東総R02-002号
令和2年7月16日

神奈川県川崎市幸区堀川町72番地34
東芝エネルギーシステムズ株式会社
代表取締役社長 畠澤 守

核燃料物質使用変更許可申請書

新旧対照表

図8 川崎市が公開している「洪水浸水想定区域(多摩川水系、鶴見川水系)」

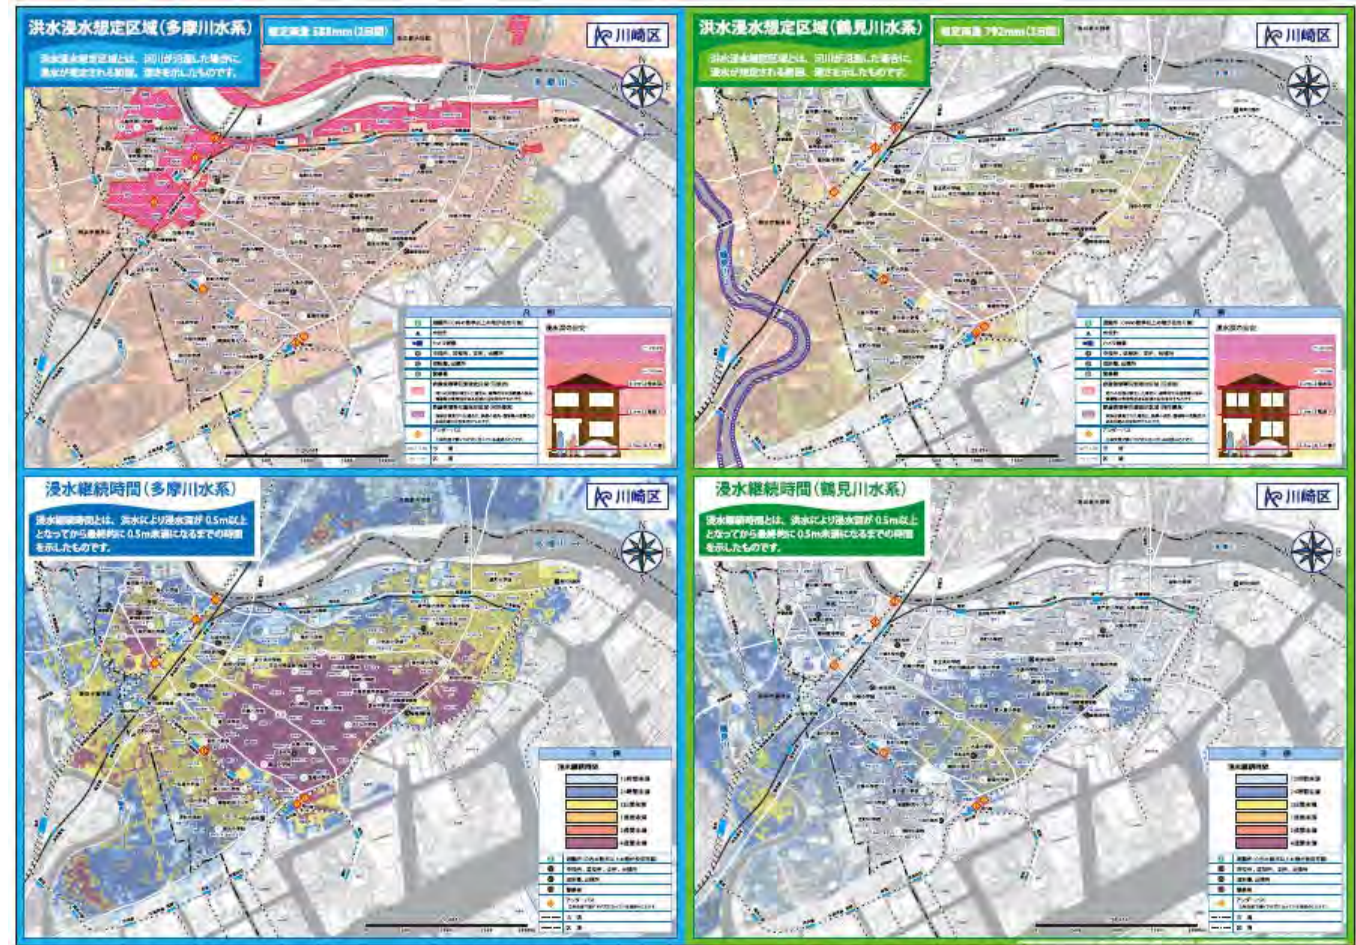
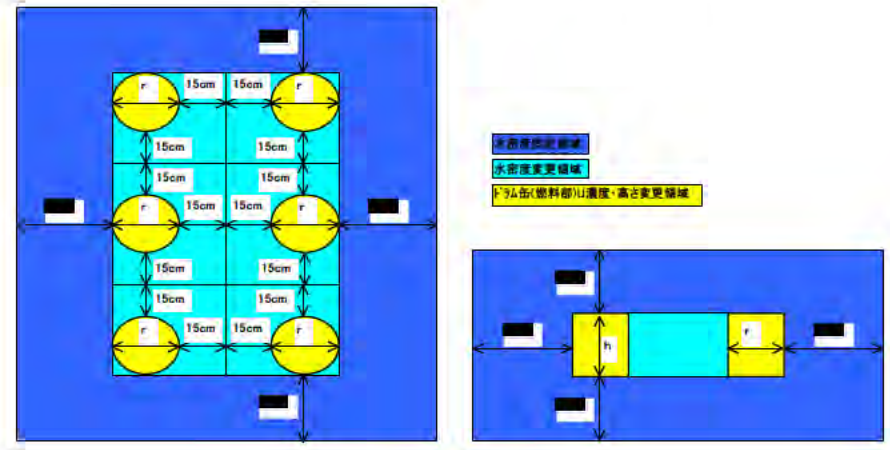
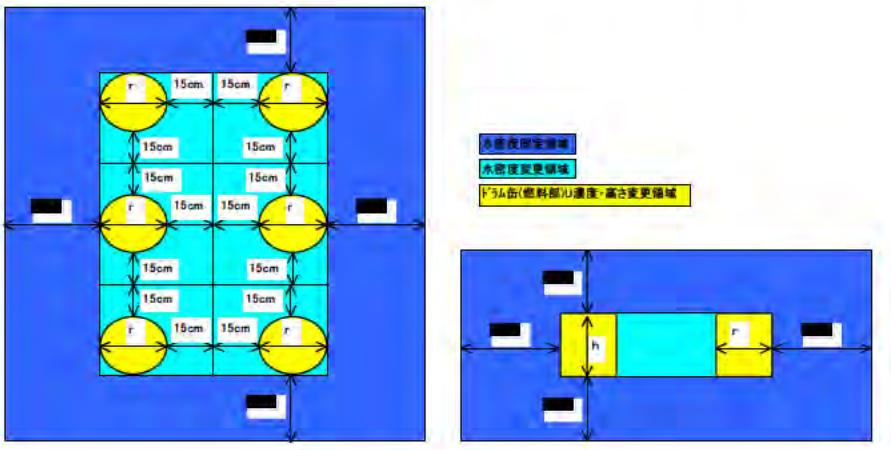
様式変更に伴う資料追加
